### Ayuntamiento de Puente Genil

Núm. 57/2014

“A la vista del mismo, se propone las siguientes modificaciones al contenido de la Ordenanza Reguladora de para la Vigilancia y Control de Vertidos de las Aguas residuales de Puente Genil.

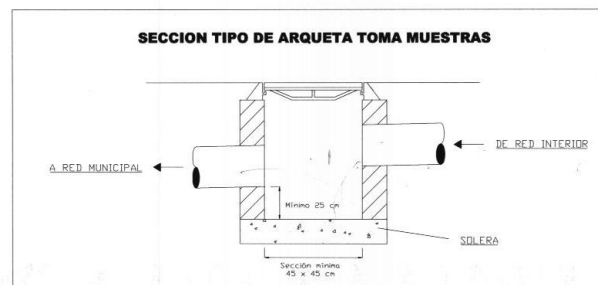
- h) Modificación en el Título III del nombre del Capítulo II por “Deberes y obligaciones de los usuarios”.
- i) Modificación del artículo 12 por el siguiente contenido:  
“Artículo 12. Toda instalación que produzca vertidos de aguas residuales no domésticas dispondrá de una arqueta tomamuestras, situada aguas abajo del último vertido, accesible desde el exterior para los inspectores y ubicada de tal forma que permita en todo momento realizar operaciones de toma de muestra. En el anexo I se detallan las dimensiones y características de la arqueta tomamuestras”.

gg) Modificación del Anexo I por el siguiente contenido:
